Panamá, 19 de agosto 2021.

Sirva la presente para saludarle cordialmente y a la vez contestar las aclaraciones solicitadas en la Nota No. DEJA-DEEJA-AC-0089-2005-2021, correspondiente al Estudio de Impacto Ambiental categoría II del proyecto **“RESIDENCIAL LOS CAOBOS”**, a desarrollarse en el corregimiento de La Arena, distrito de Chitré, provincia de Herrera.

Oscar Elías Rodríguez
Promotor del proyecto
Residencial Los Caobos

3 Nivel 1 - ampliacion cajon

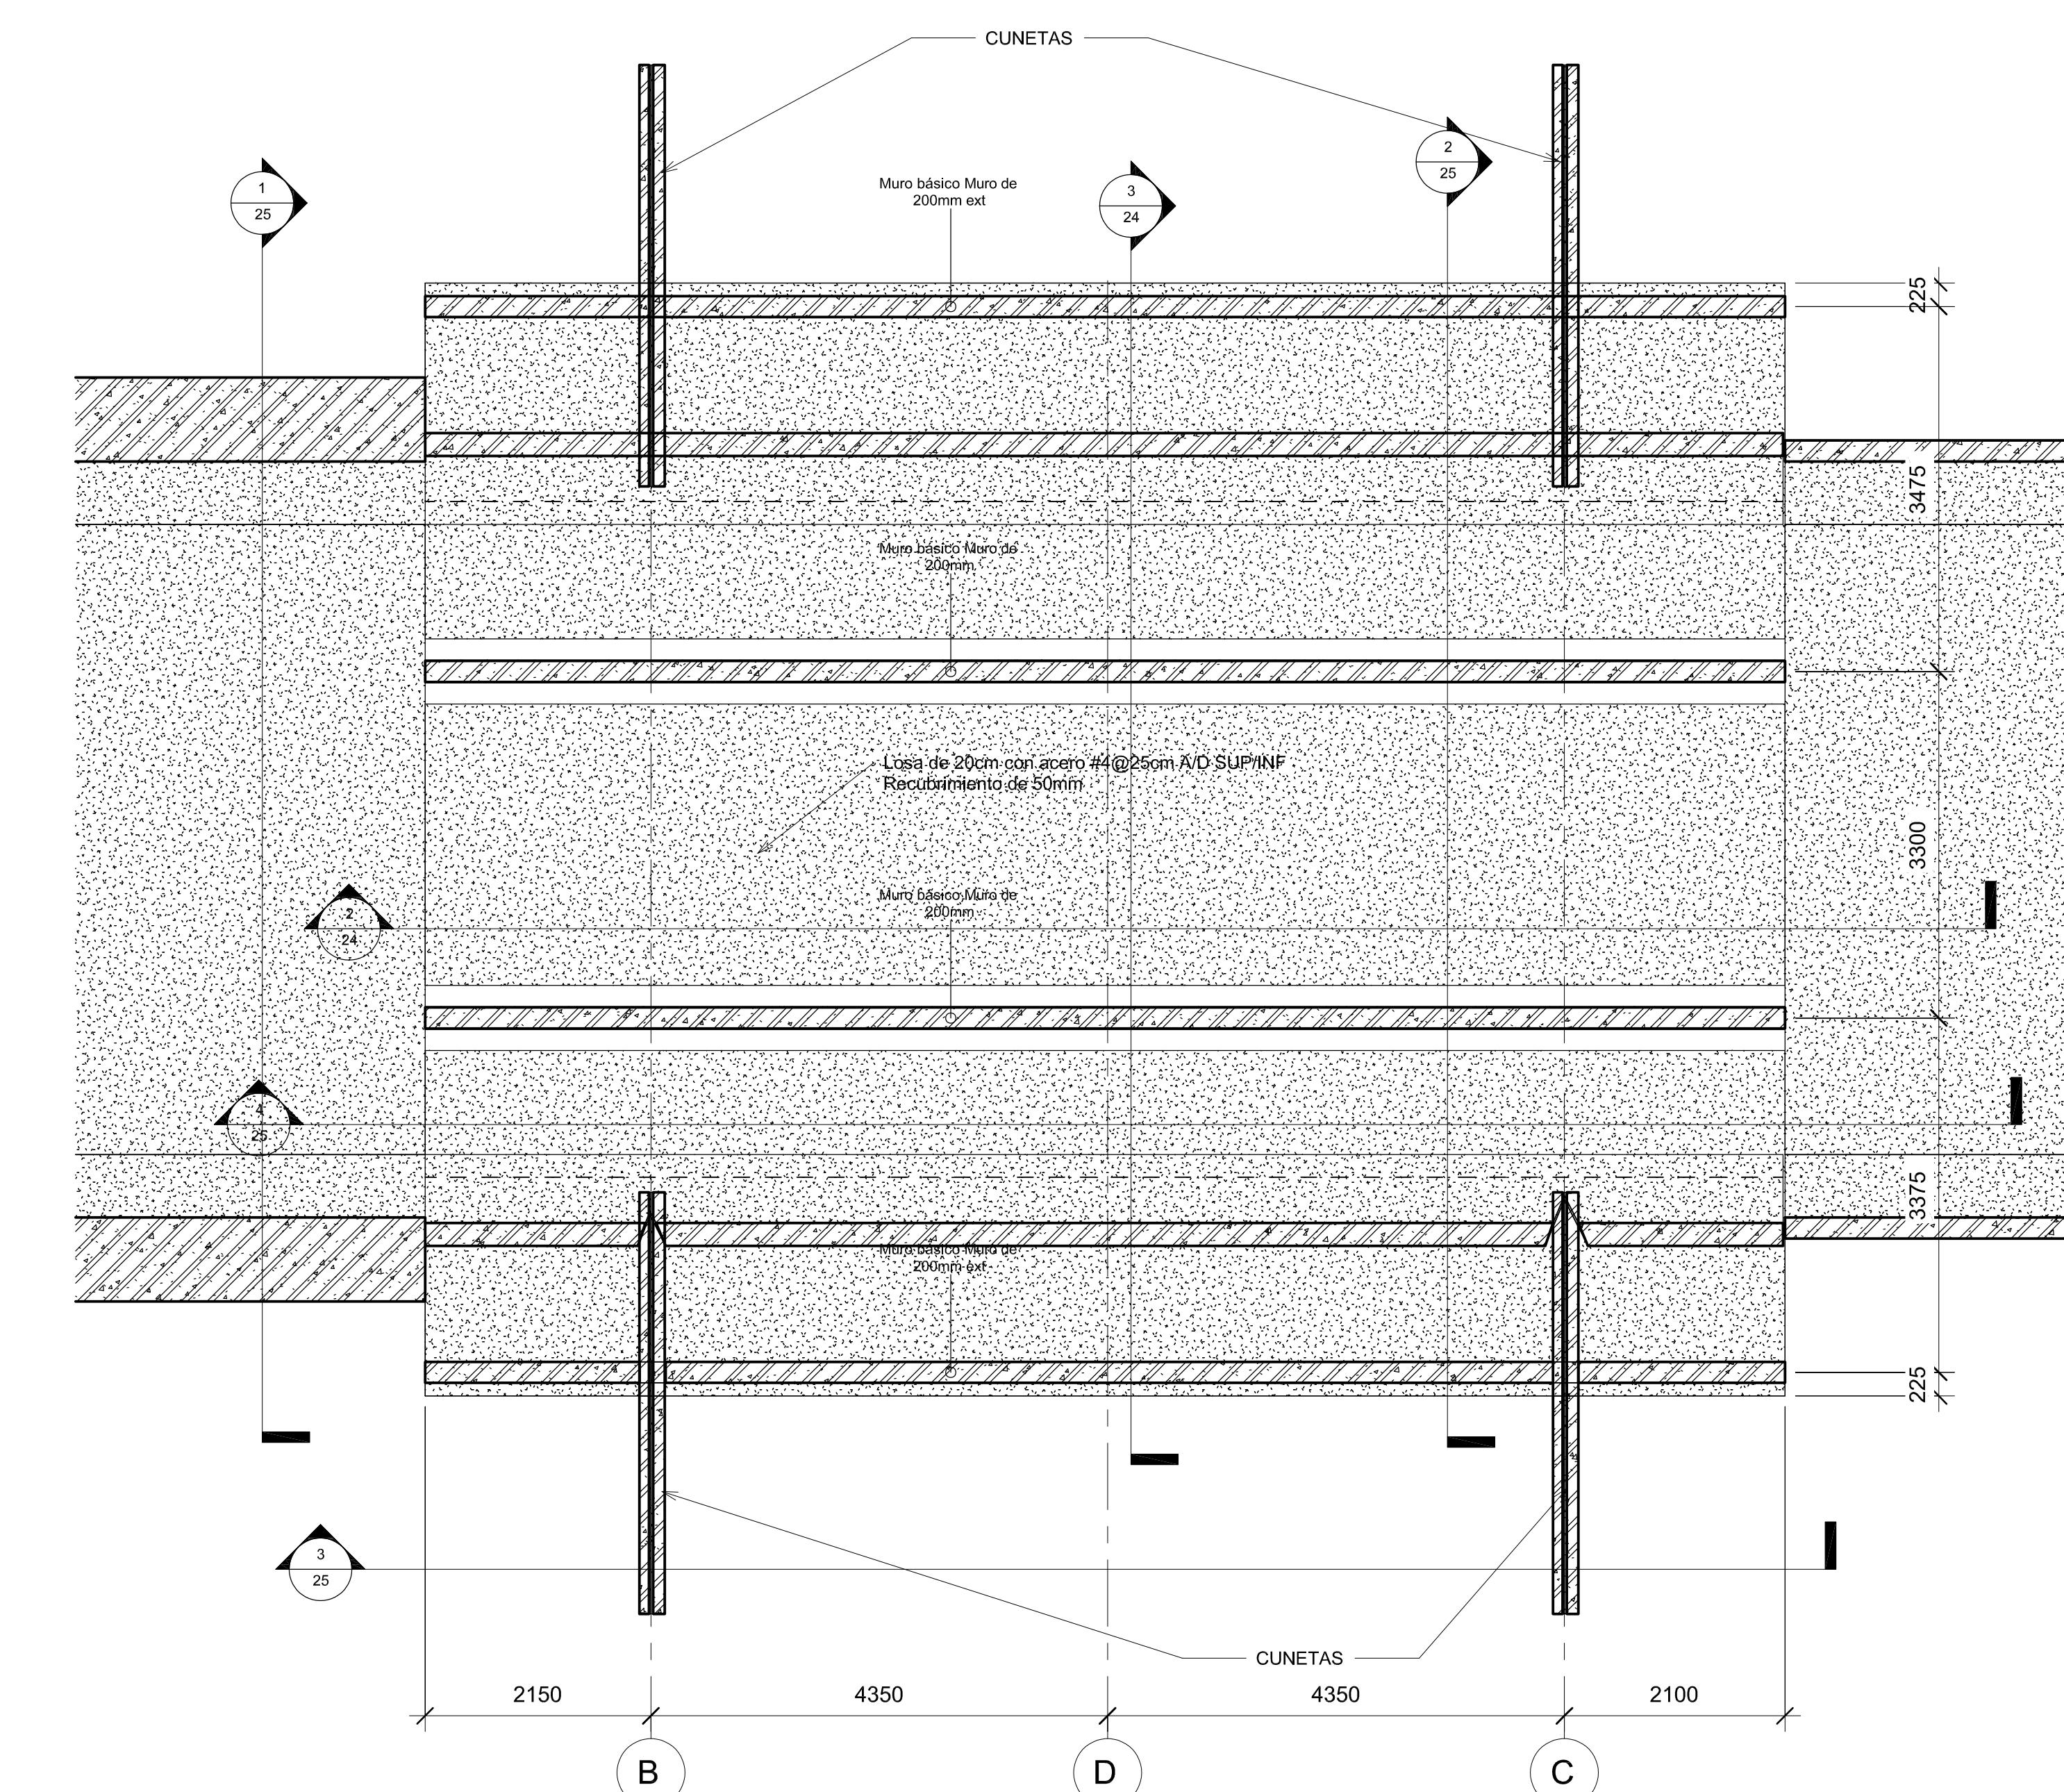
- d. Presentar planos de la estructura a realizar sobre la fuente hídrica, el cual debe estar firmado y sellado por profesional idóneo.

Respuesta a punto d: Se presenta en el *Anexo N°12*. Plano de la Estructura sobre la Quebrada El Chivo, el mismo se encuentra firmado y sellado por profesional idóneo.
